Neubau der Spessart-Odenwald-Leitung (SPO)

Unterlagen zum Antrag auf Planfeststellung gemäß § 43 EnWG

Lesehilfe zur 1. Planänderung

Planfeststellungsabschnitt Hessen-Mitte (PLB)

Abbildung 1 - Ausschnitt Trassenplan Blatt-Nr. 158

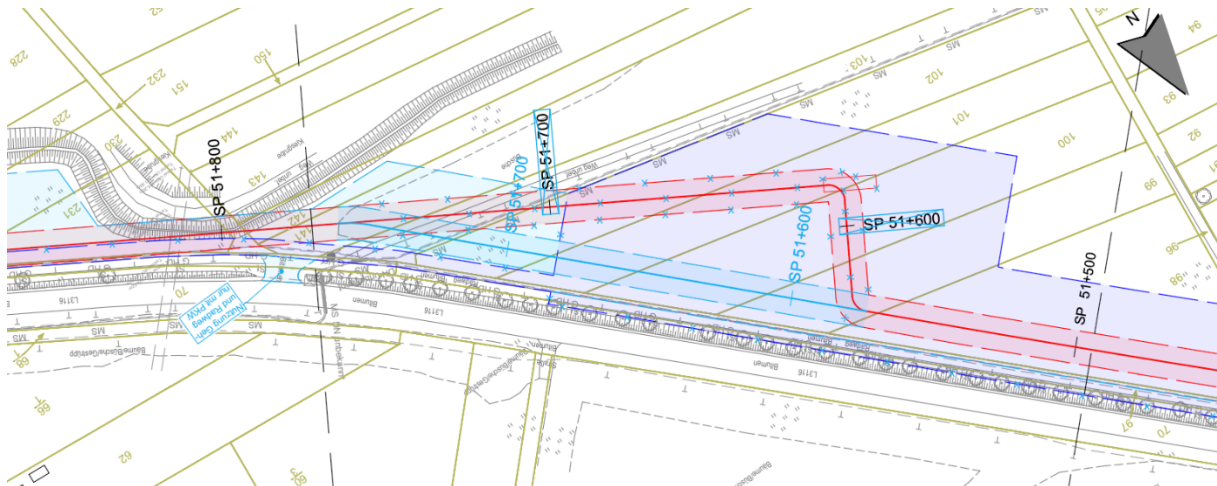
Durch die Änderung des Bauverfahrens kann die Trasse parallel zur bestehenden Ferngasleitung MIDAL verlegt werden, sodass eine kleinräumige Anpassung des Trassenverlaufs und die damit einhergehende Reduzierung des Platzbedarfs möglich ist. Zudem ändern sich aufgrund der Trassenanpassung und der Anpassung der Baumethodik die erforderlichen Arbeitsflächen.

Nordöstlich des Tagebaugeländes kann ein Verschwenken der Trasse zur Startbaugrube der geschlossenen Querung zukünftig vermieden werden (siehe Abbildung 1). Dadurch reduziert sich die Trassenlänge sowie die dauerhafte Inanspruchnahme durch den Schutzstreifen. Im Bereich der nun in offener Bauweise geplanten Verlegung müssen zusätzliche Arbeitsflächen temporär in Anspruch genommen werden.

Abbildung 2 - Ausschnitt Trassenplan Blatt 159

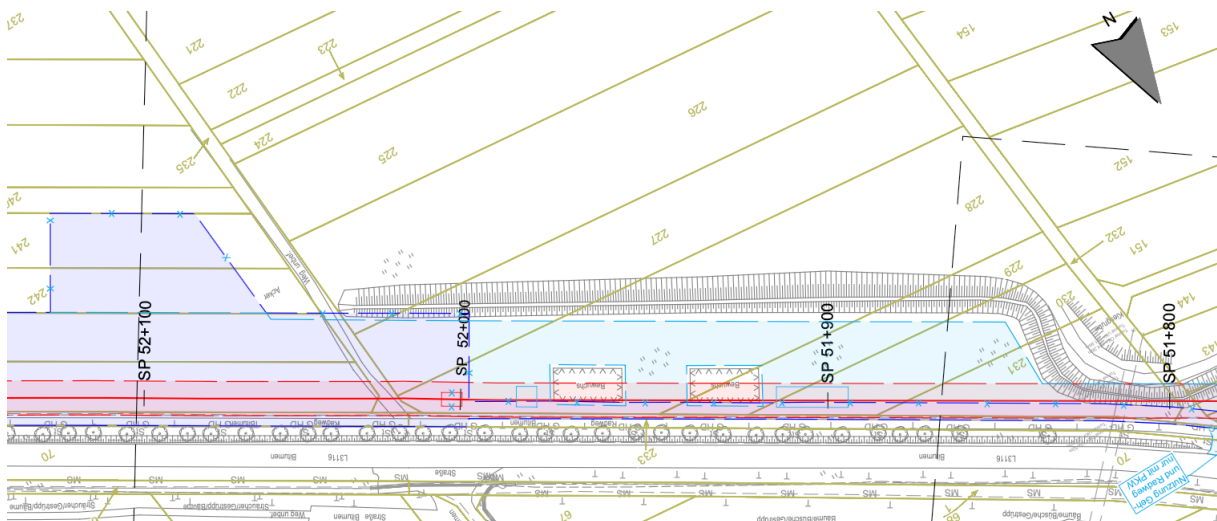
Südöstlich des Tagebaugeländes kann der ursprünglich geplante Trassenverlauf beibehalten werden (keine Änderung der dauerhaften Inanspruchnahme, siehe Abbildung 2). Für die Verlegung in offener Bauweise sowie für die geschlossene Querung der CEF-Maßnahme (im Planausschnitt als „Bewuchs“ gekennzeichnet) werden zwischen SP 51+800 und 52+000 zusätzliche Arbeitsflächen temporär in Anspruch genommen. Dafür kann auf die erweiterte Arbeitsfläche bei SP 52+100 zukünftig verzichtet werden.

Abbildung 4 - Planänderung Anschlussleitung Jügesheim (Übersicht)

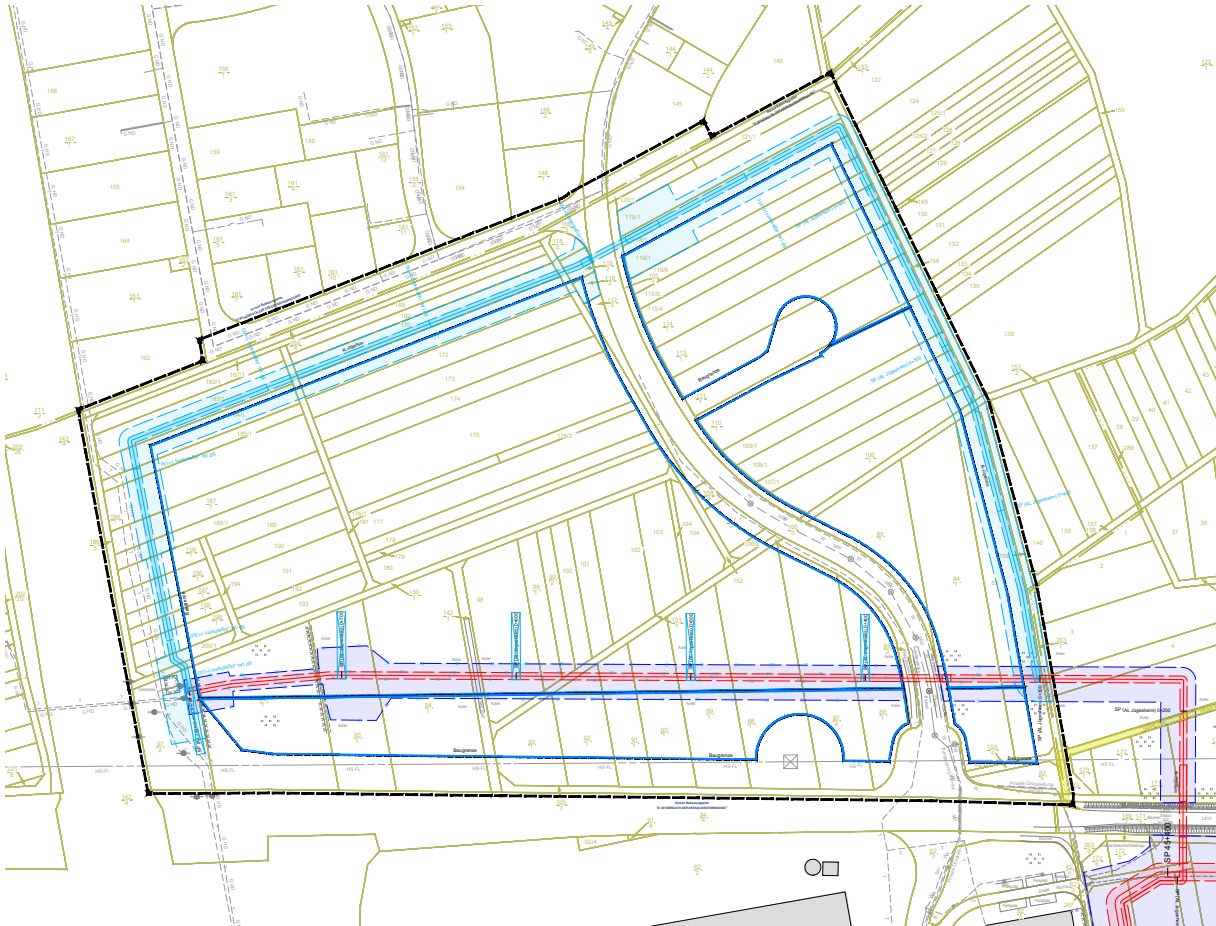
Der Trassenverlauf wurde insofern geändert, dass die Anschlussleitung Jügesheim die geplanten Flächen des Bebauungsplanes D30 nördlich umgeht (siehe Abbildung 4).

Abbildung 5 - Planänderung Anschlussleitung Jügesheim, Ausschnitt Trassenplan Blatt 139.1.1

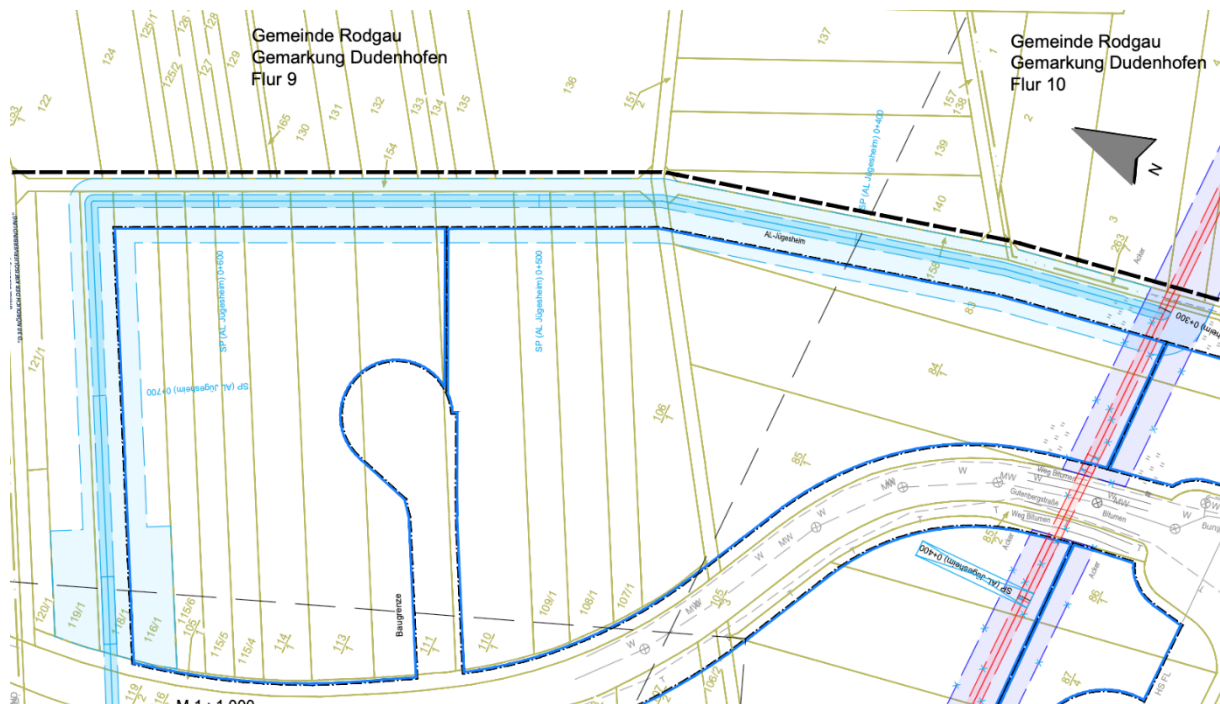
Östlich des geplanten Gewerbegebiets führt die neue Trasse zunächst weiter nach Norden, um dann nach Westen zu schwenken (Abbildung 5). Die geschlossene Querung der Gutenbergstraße erfolgt weiter nördlich als ursprünglich geplant.

Abbildung 6 - Planänderung Anschlussleitung Jügesheim, Ausschnitt Trassenplan Blatt 139.1.2

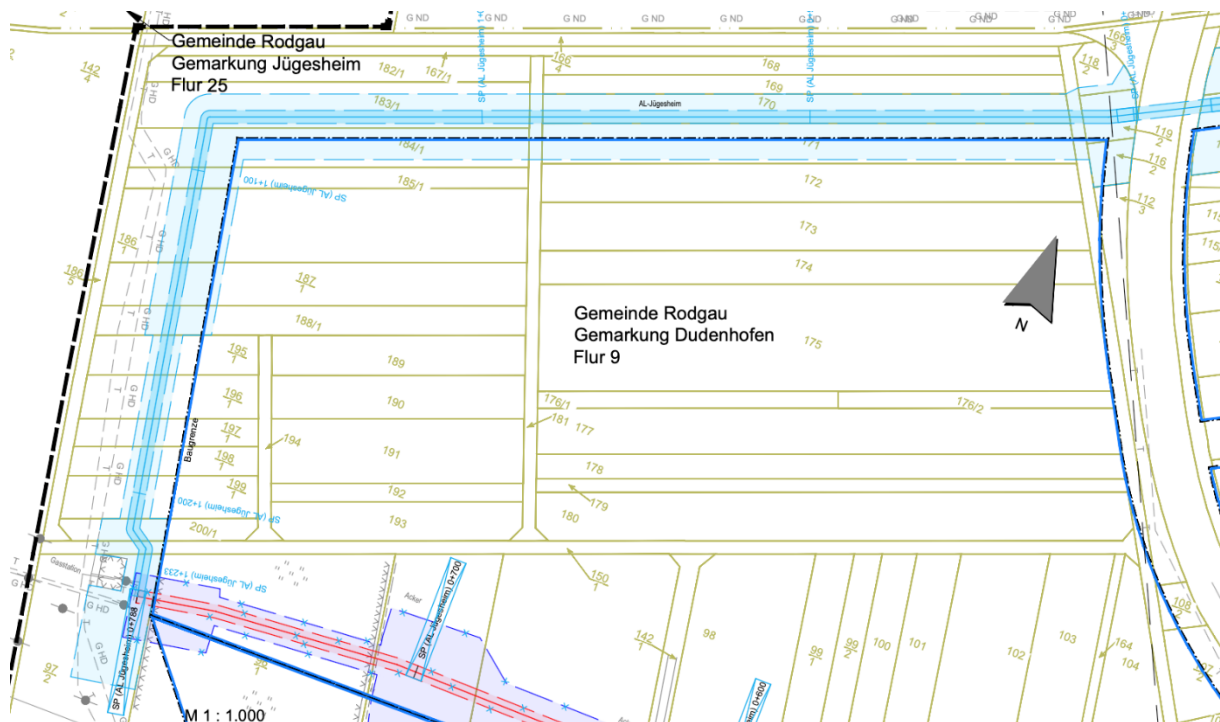
Entlang der westlichen Grenze des geplanten Gewerbegebiets verläuft die Anschlussleitung parallel zur Ferngasleitung MIDAL nach Süden bis zum Einbindepunkt in das Bestandsnetz (Abbildung 6).

Die in den Abbildungen in Dunkelblau dargestellte Baugrenze kollidiert zukünftig nicht mit der dauerhaften Inanspruchnahme durch den Schutzstreifen der Anschlussleitung Jügesheim.

Abbildung 7 - Planänderung bei SP 44+950 (Nussbaum), Ausschnitt Trassenplan Blatt 138

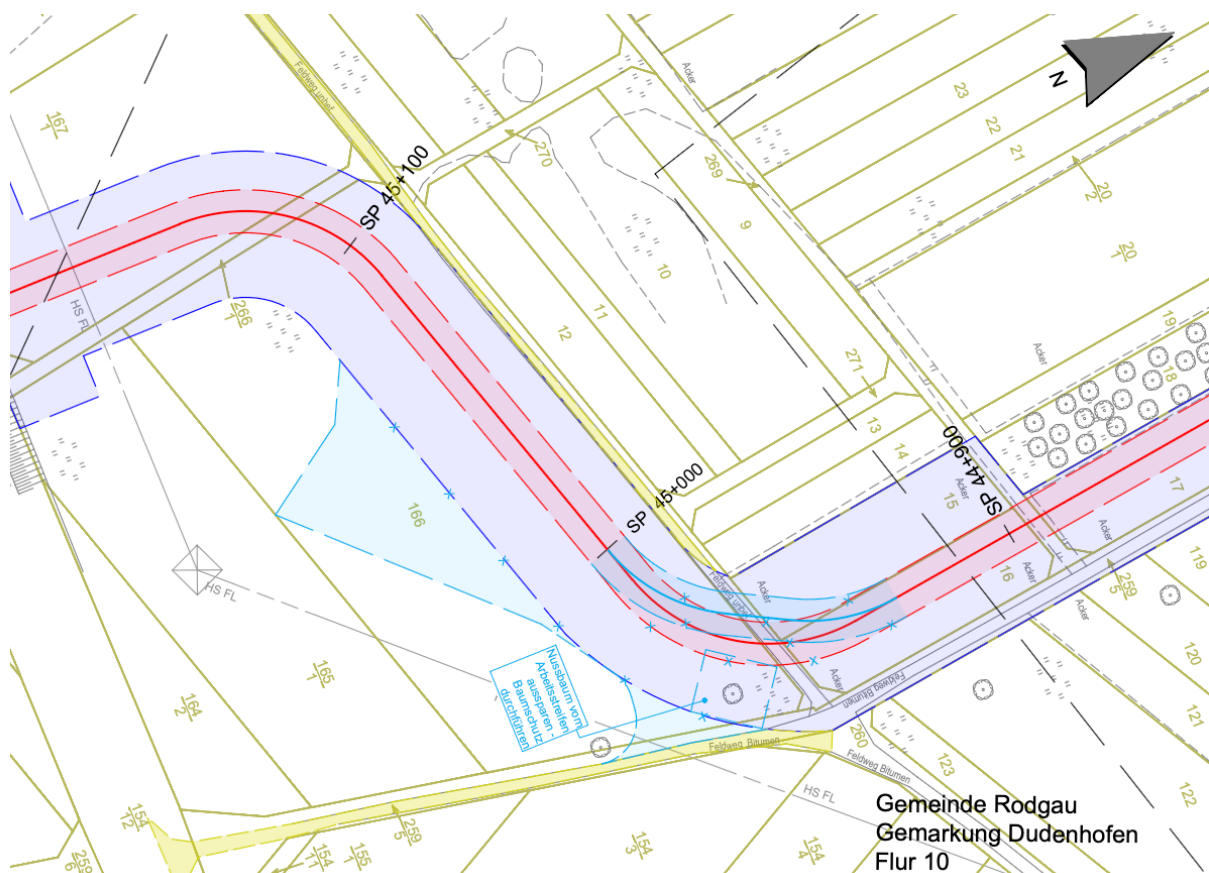
Die Erhaltung des Einzelbaums erfordert eine kleinräumige Anpassung des Trassenverlaufs, wodurch der Schutzstreifen vom Nahbereich des Baums abrückt (Abbildung 7). Der Arbeitsstreifen im Bereich des Baums wird ausgespart und entsprechende Schutzmaßnahmen werden vorgesehen.

Durch die Aussparung im Arbeitsstreifen ist der ursprünglich geplante kontinuierliche Bauablauf nicht mehr vollständig möglich. Die neue Bogenkonstruktion muss seitlich vorgefertigt und per Kran eingehoben werden. Dafür sind zusätzlich Arbeitsflächen (temporäre Inanspruchnahme) erforderlich, welcher Teil der Planänderung sind. Dadurch werden keine neuen Betroffenenheiten ausgelöst, sondern nur bisherige Betroffenenheiten vergrößert.

Abbildung 8 - Planänderung SP 59+600 bis SP 60+200, Semme

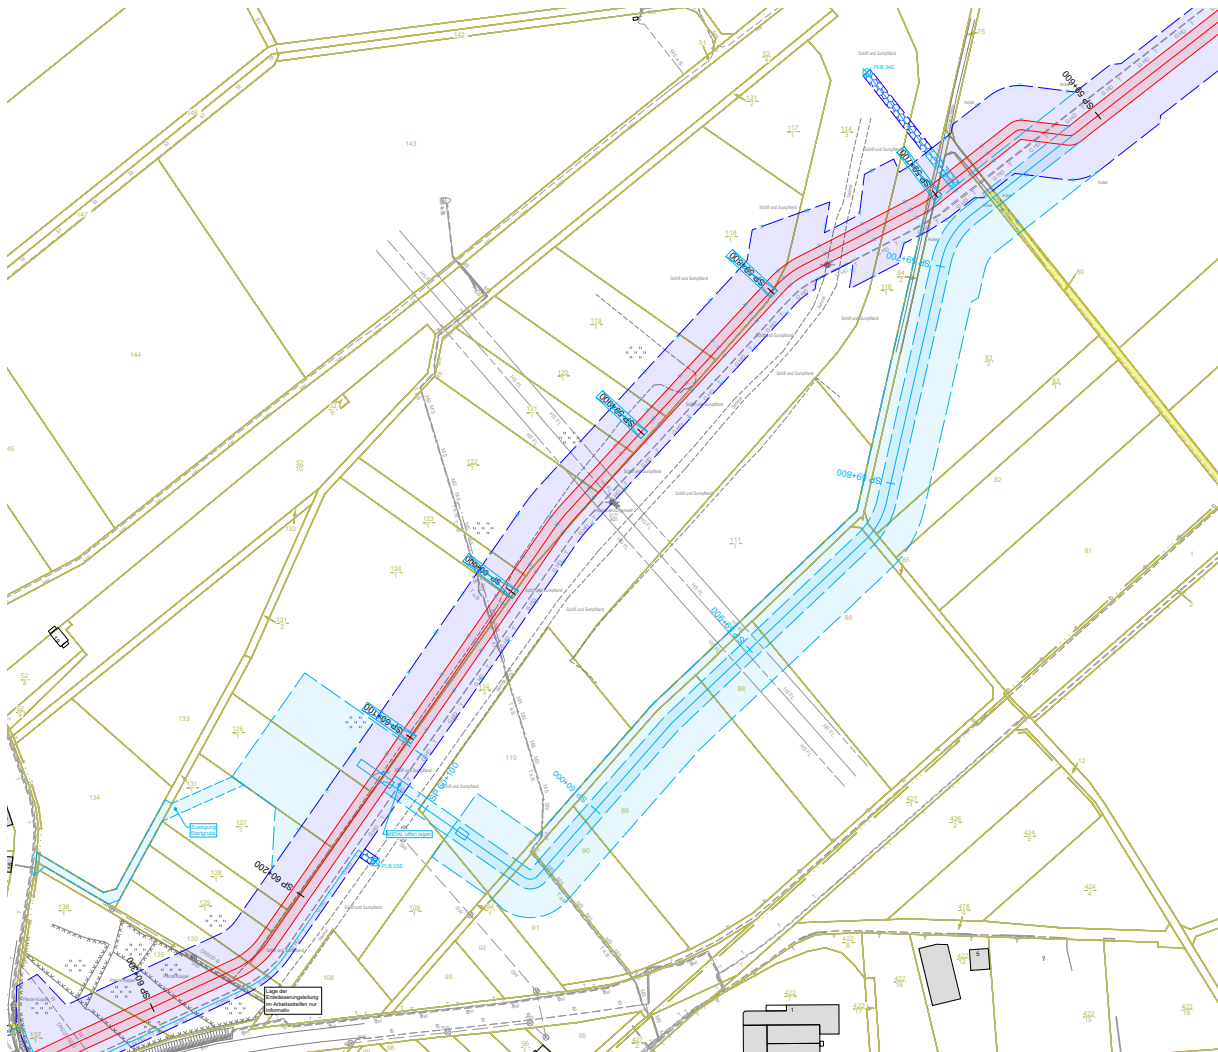
Die Änderung des Trassenverlaufs zieht Änderungen der temporären und dauerhaften Inanspruchnahmen (Arbeitsstreifen und Schutzstreifen) nach sich. Für die Realisierung einer

geschlossenen Querung werden zwischen SP 60+100 und 60+200 zusätzliche Arbeitsflächen sowie eine zusätzliche Zufahrt erforderlich.
